技術提案時からの変更点について

平成28年8月23日

□要求水準書の変更により水準が下回る可能性があるもの

□技術提案書の変更により水準が下回る可能性があるもの

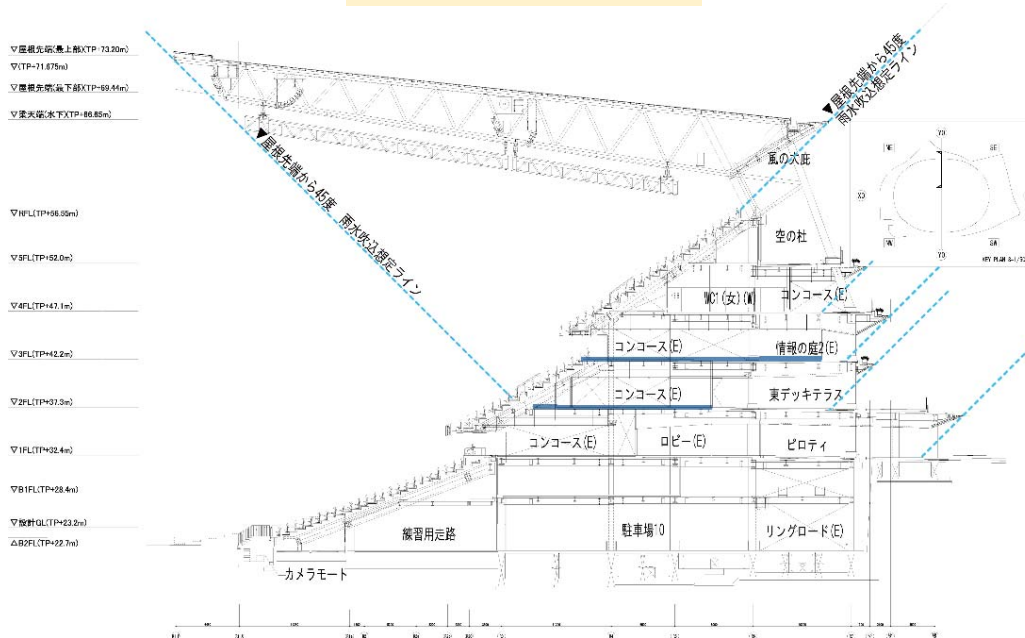
◆ 2階、3階コンコースについては、ウレタンゴム系塗膜防水 (防滑仕様) に変更 (1階、4階コンコースは変更しない)

◆ 2階、3階コンコースについては、以下の理由により、雨の吹き込みが少なく直射光も入りにくいと判断できるため、変更内容の仕様でも十分な機能を確保できる。

- ・ 2階スタンド側は、ポマトリー形式となっている。
- ・ 2階ゲート部は、奥まっている。
- ・ 外壁側に、トイレ・売店等の室を配置している。
- ・ 開口部には、開閉可能なサッシがある。
- ・ 3階スタンド側は、大屋根開口部から45度ラインにかかっていない。
- ・ 2, 3階コンコースは直射光が入りにくいいため、床面の温度上昇や照り返しの影響は小さい。

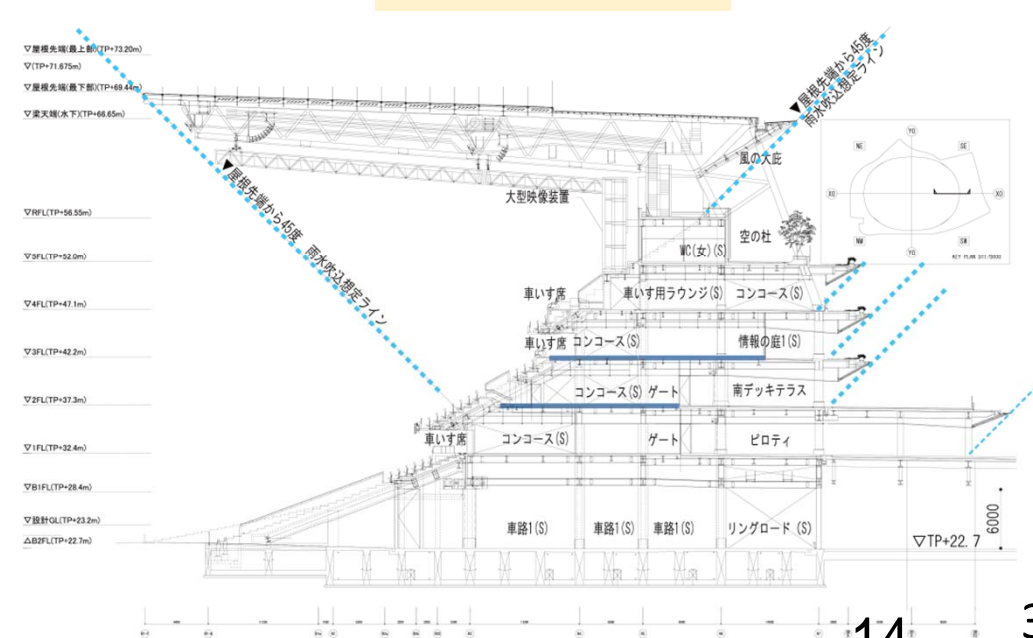
- ◆天井あり (CH=約3,000mmを想定)
[仕上げ: 岩綿吸音板]

- ◆直天井 (CH=約4,300mmを想定)
[仕上げ: グラスウール吸音 t 50 (24k) 上部スラブ裏直貼り50%
(カラーガラスクロス包み: 屋外仕様) + UE塗装 (デッキプレート下部) デッキ面100%]

- ◆開放的で圧迫感のない空間としたいため (デザイン性の向上)

- ◆各階コンコース天井は、残響シミュレーションをした結果、天井面積の1/2の範囲にグラスウールを設置することで、岩綿吸音板と同等の吸音性能を確保できることを確認した。

断面図

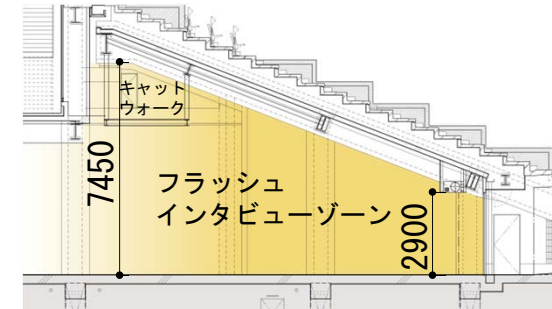
- ◆天井あり [岩綿吸音板+天井埋め込み型カバー付照明]

- ◆直天井 [直天井+塗装+GW(24k t50)+行灯型オリジナル照明]

- ◆空間の高さを確保するため (デザイン性の向上)
- ◆照明器具を用いて日本らしさを表現するため (デザイン性の向上)

【要求水準書】
天井：岩綿吸音板
+ 天井埋め込み型
カバー付照明

【変更案】
天井：直天井 + 塗装 + GW(24k t50)
+ 行灯型オリジナル照明

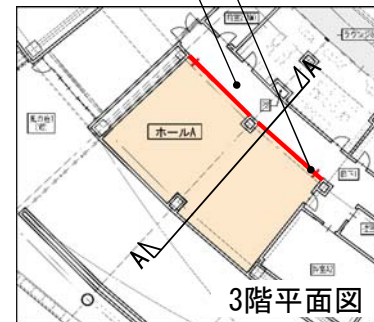
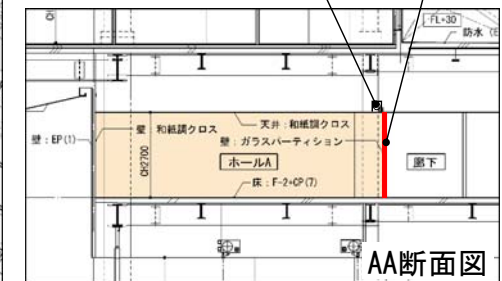
- ◆天井：木調ルーバー、壁：和紙調クロス、柱型：木調パネル、床：カーペット

- ◆天井と柱型を、和紙調クロスに変更

- ◆将来の事業運営の観点から、3階ホールA (VIP) は、グレードの高い会議室として使用する方針とされたため、仕上げについて、展示室に適したものからグレードの高い会議室に適したものに変更する。
(併せて、展示ユニット (4台) に替えて、日本人デザイナーによる日本の伝統的文化を表現した家具を選定する)

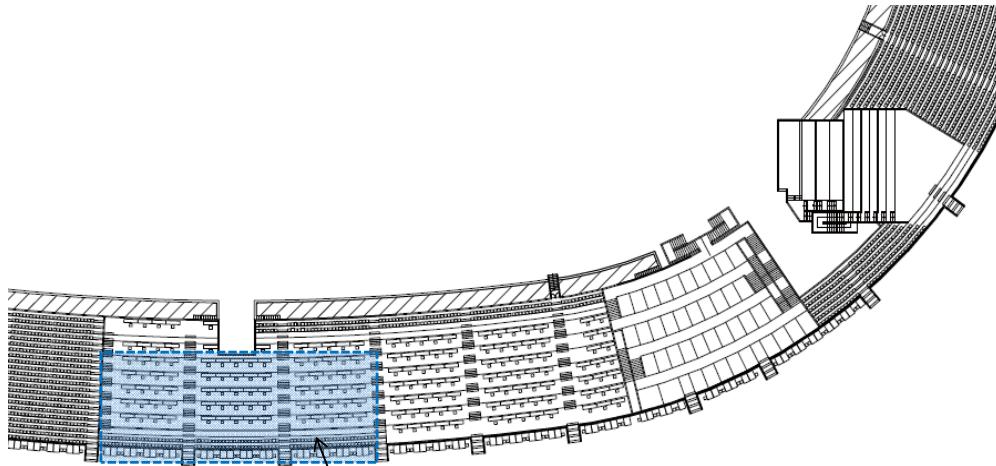
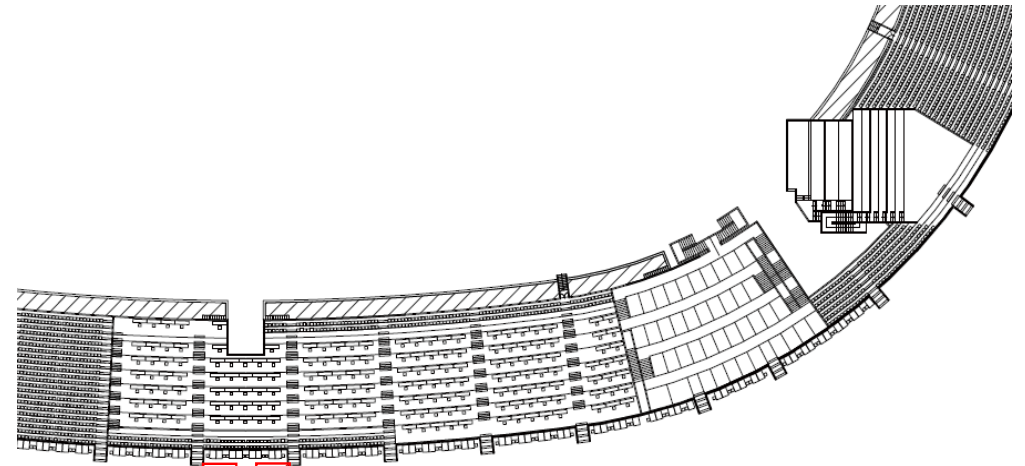
記者席の各席に通信用ジャック類
及びコンセントを整備

端子盤、分電盤までの整備

- ◆記者席には、通信回線、テレビ映像、内線電話の通信用ジャック類を設置し、情報端末、手元灯を設置できるようにコンセントを整備する。

- ◆竣工時の記者席には、通信回線、テレビ映像、内線電話の通信用ジャック類及び情報端末、手元灯用のコンセントは各席に設置せず、端子盤及び分電盤までの整備を行う計画に変更。

- ◆組織委員会との打ち合わせによる
(レガシー時の記者席の設置工事が、オリンピック・パラリンピック競技大会終了後に別途行われることとなったため)

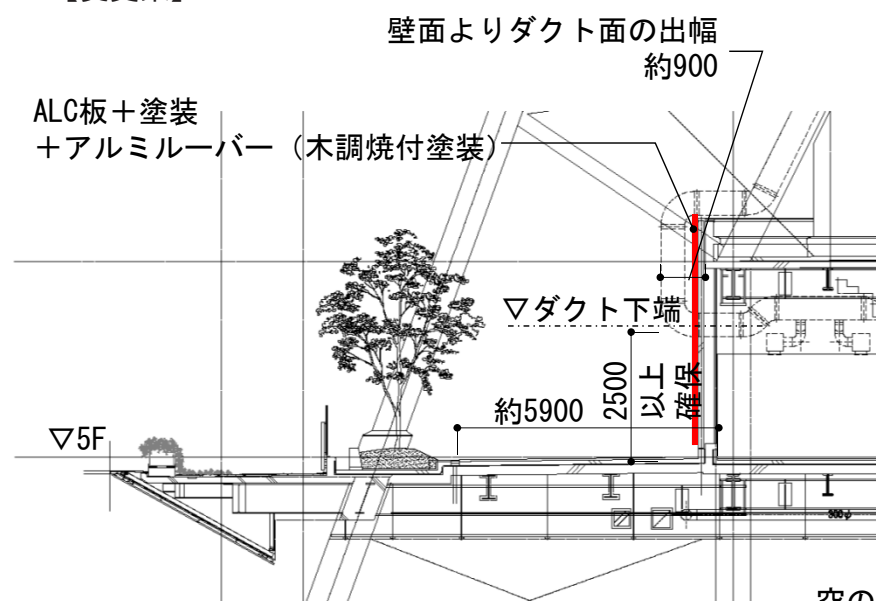
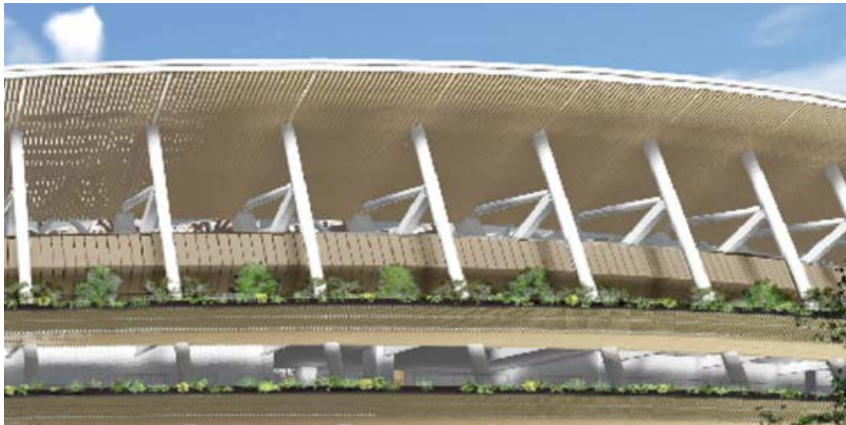
- ・リズム感のある陰影豊かな表情の空間とする。また、圧迫感を軽減するために、ダクトを覆っていた立上りスペースをなくし、開放的な空間とする。
- ・風の大庇と同じ素材である、木調焼付塗装のアルミルーバーを外壁に取付け、統一感のある空間とする。

風の大庇：
アルミルーバー（木調焼付塗装）

空の柱外壁：
ALC板リブ付塗装（想定）

風の大庇：
アルミルーバー（木調焼付塗装）

ダクト：
ガルバリウム鋼板

空の柱外壁：
アルミルーバー（木調焼付塗装）

風の庭、風のテラス／行灯の空間

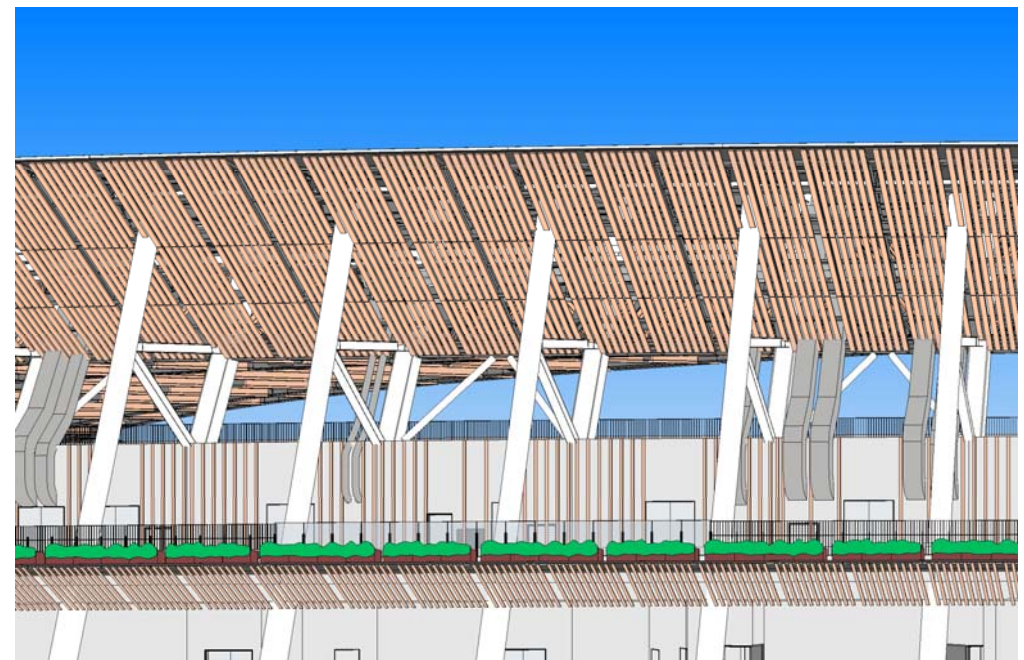
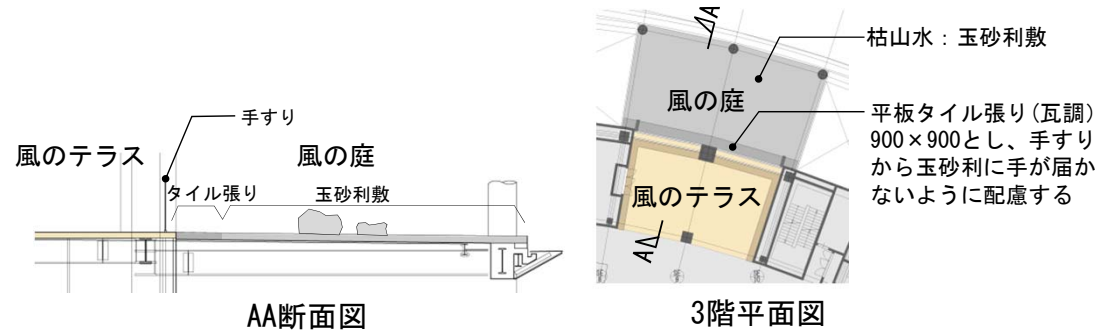
- ・ 多様な日本らしさの演出と空間の開放性を確保するため、木調ルーバーによる天井面の演出に代えて、**直天井に行灯照明を使った空間演出**とする。
- ・ パースに表現された日本庭園の枯山水のイメージを損ねないように配慮しながら、メンテナンス向上の理由により**生垣を取り止め、神宮外苑の緑をより身近に感じられるデザイン**とする。
- ・ 開口部は、より開放幅を広げ、眺望と通風を確保するために**格子状の引分け戸から、スライド収納タイプのアルミサッシに変更**する。
- ・ メンテナンス性向上の理由により、床仕上げを**ウッドデッキから塗床**に変更する。

天井：木調ルーバー + GW(24k t50)
 壁：塗装
 床：ウッドデッキ

天井：塗装100% + GW(24k t50)50% + デザイン照明
 壁：塗装
 床：塗床

情報の庭／行灯の空間

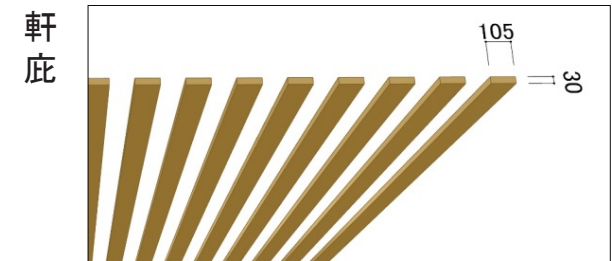
- ・多様な日本らしさの演出と空間の開放性を確保するため、木調ルーバーによる天井面の演出に代えて、直天井に行灯照明を使った空間演出とする。
- ・多様な展示に対応できるように、スポット照明のライティングレールを設置する。
- ・メンテナンス性向上の理由により、床仕上げをウッドデッキから、コンコースと同仕上げの塗床に変更する。

天井：木調ルーバー + GW(24k t50)
 壁：塗装
 床：ウッドデッキ

天井：塗装100% + GW(24k t50)50%
 壁：塗装
 床：塗床
 照明：デザイン照明 + ライティングレール

風の大庇

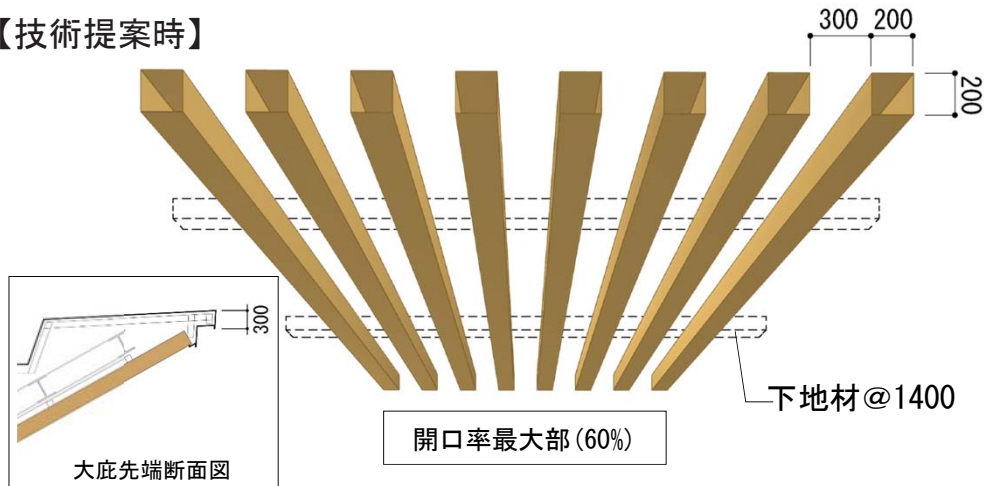
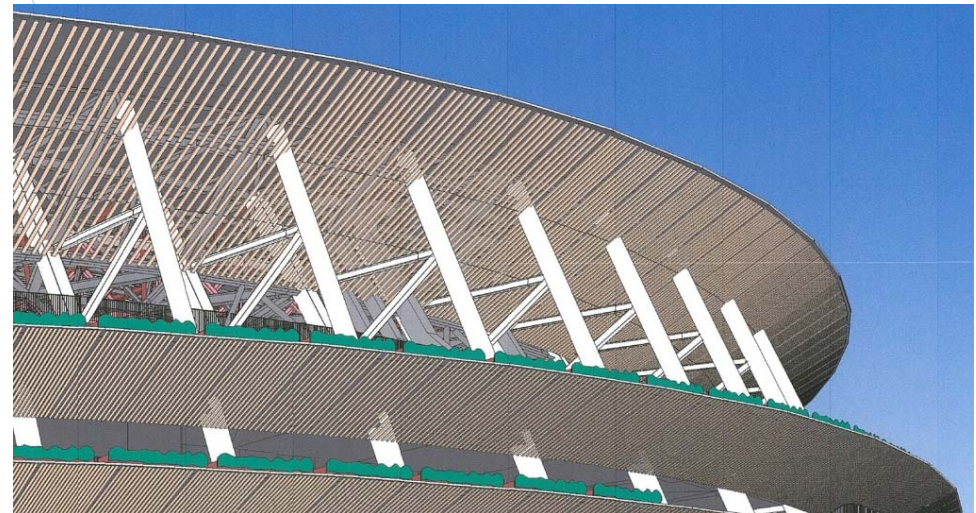
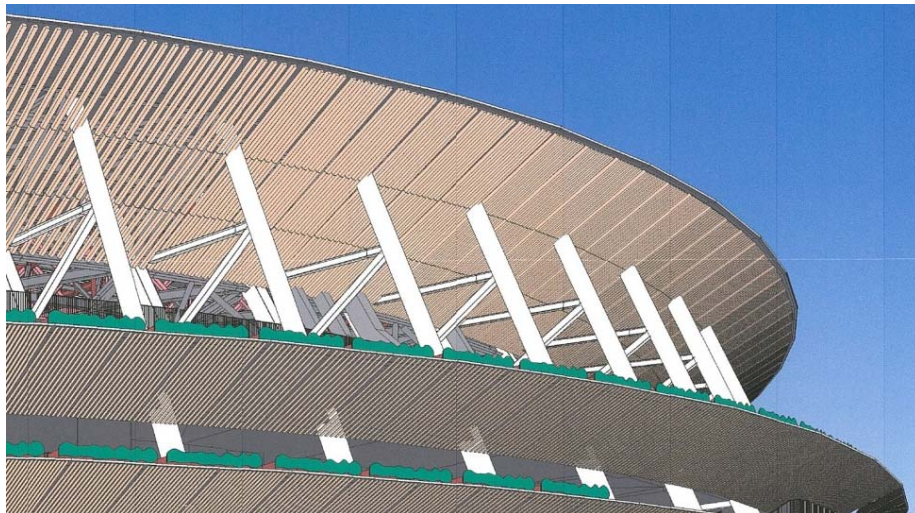
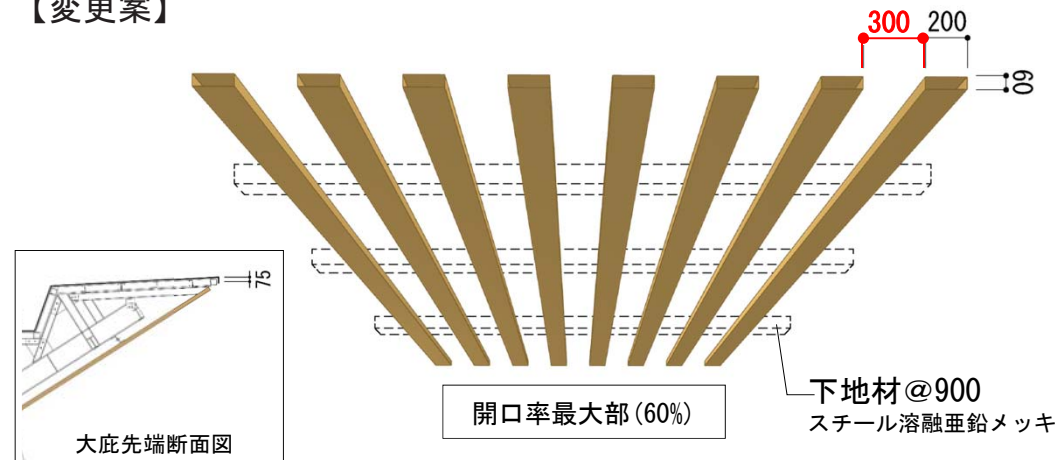
技術提案書において、風の大庇アルミルーバーの断面寸法は200×200としていましたが、軒底ルーバーとの統一性と軽やかさを表現するために、断面寸法を200×60に変更します。

【技術提案書の記載内容】

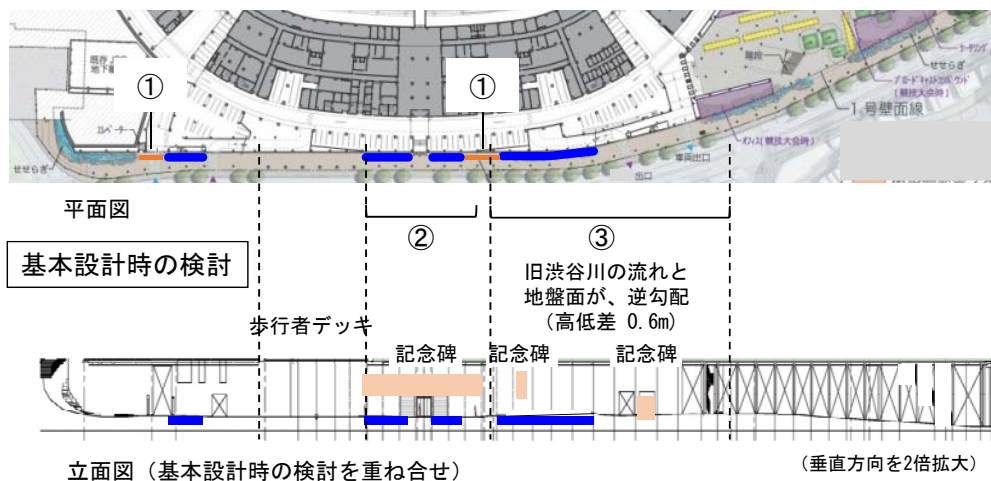
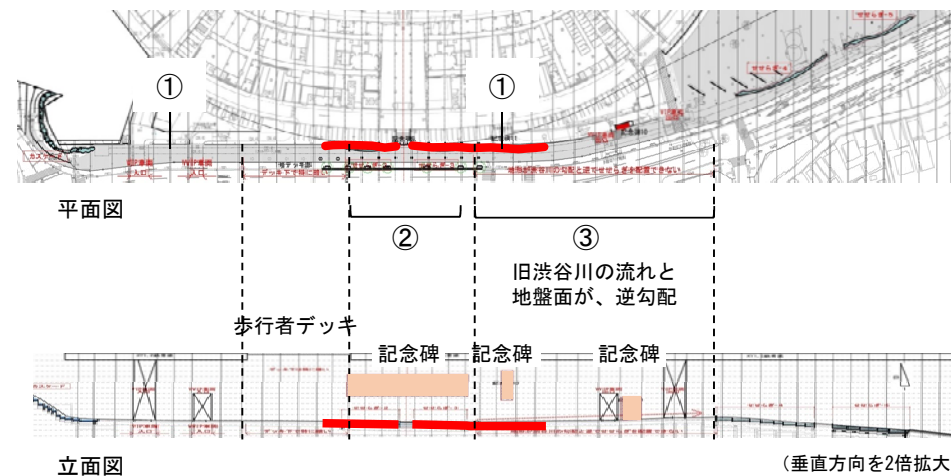
- B2F通路部のせせらぎの一部（4か所）の配置を見直す。

”水”を溜めるせせらぎを実現することが困難な場所がある。

- ① せせらぎ間をつなぐ配管が鳥居形となり、死水による蚊の発生が懸念される。
- ② 記念碑とせせらぎが重なり、鑑賞しながら歩くとせせらぎにつまづく可能性がある。
- ③ 地盤面の勾配が渋谷川の水の流れの向きと逆になっている。

技術提案のコンセプトを変えずに、配置の見直しを行う。

⇒自然の水辺の形状と延長（長さ）を維持する。

- ① 死水をつくらないように、せせらぎを連続させる。
- ② 記念碑の前のせせらぎは壁際に寄せB2F通路部を広く取り、手摺を設置する。
- ③ 上り勾配の地盤面とせせらぎ底面の高低差を一定値まで許容し、せせらぎを配置する。

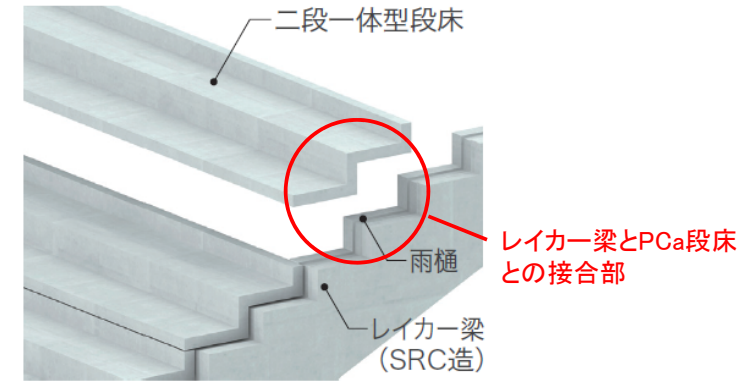
◆技術提案書記載のブレース付ラーメン構造から純ラーメン構造に変更する。

◆外苑西通りからの玄関口として地域に開かれたデッキ下広場空間とするため、ブレース構面をなくし、広々とした空間構成とする。

ブレースを平面全体にバランスよく配置する計画
 デッキ下広場にも最小限のブレース構面が入る計画
 将来平面計画の変更があった場合ブレース構面により制約をうける可能性有

・ブレースを無くした純ラーメン構造
 ・デッキ下広場は、広々とした空間の確保
 ・将来平面計画の変更があった場合ブレース構面による制約をうけない

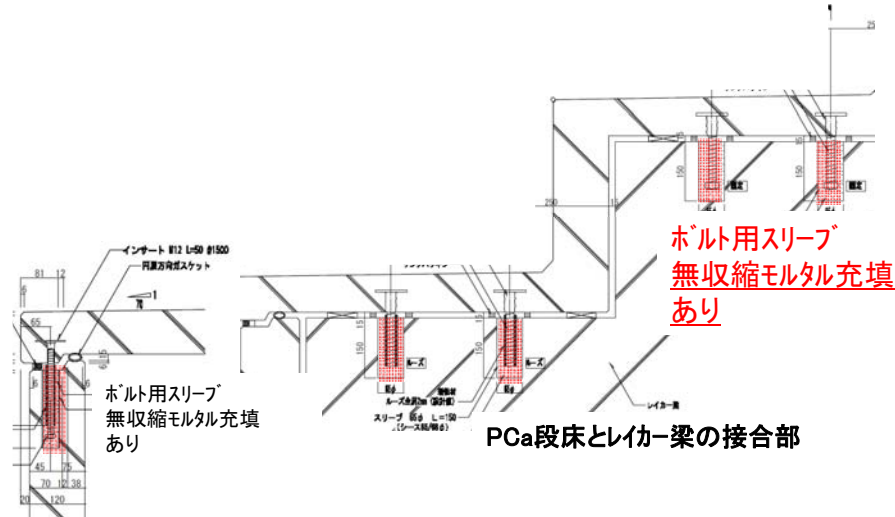
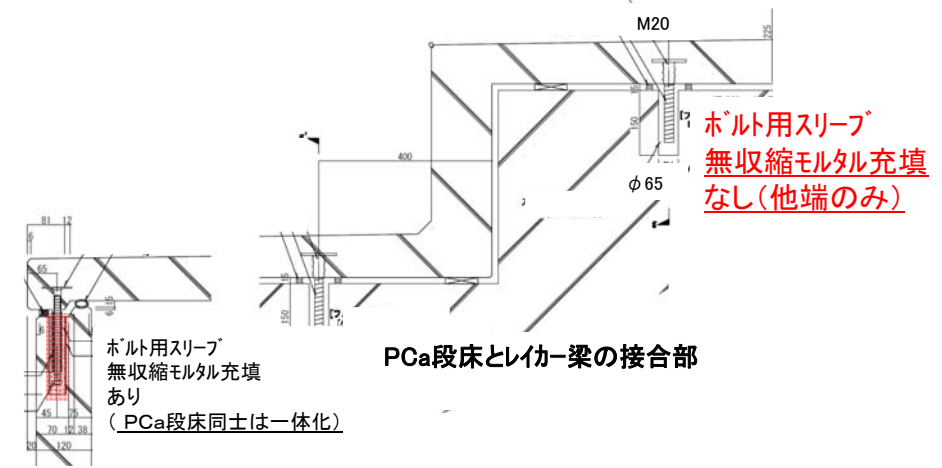
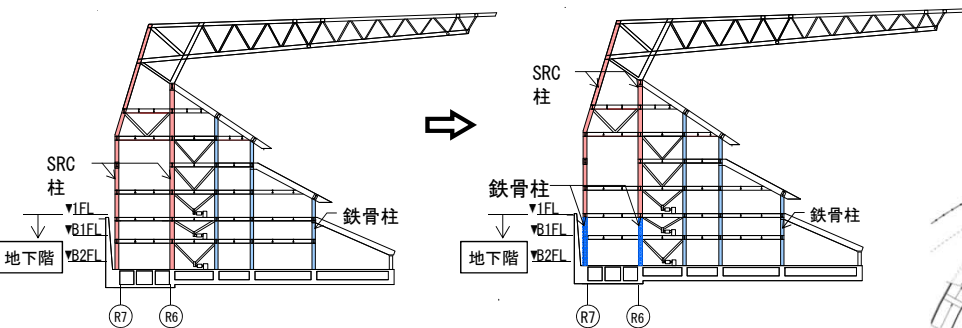
- ◆温度伸縮により、接合ボルトに応力が集中し、PCa段床にひび割れが生じる可能性がある。接合方法を変更することで、PCa段床のひび割れを回避する。
- ◆ボルトの接合方法の変更により、PCa段床に作用する地震力は、レイカー梁によって上下階の架構に伝達させる。

PCa段床とレイカー梁の接合部: 両端 モルタル充填 あり

⇒ 温度荷重によるPCa段床の伸縮により、接合ボルトに応力が集中

PCa段床とレイカー梁の接合部: 片端:モルタル充填 あり 他端:モルタル充填 なし

⇒ 温度荷重によるPCa段床の伸縮をボルトとスリーブのクリアランスにより吸収

②PCa段床に作用する地震力: レイカー梁の弱軸曲げにより上下階架構に伝達

③PCa段床と上下階在来スラブとの接合: ガasket等を利用した縁切り

※接合方法の変更による PCa段床の鉛直剛性の変化はなく、段床の振動性状は変わらない。
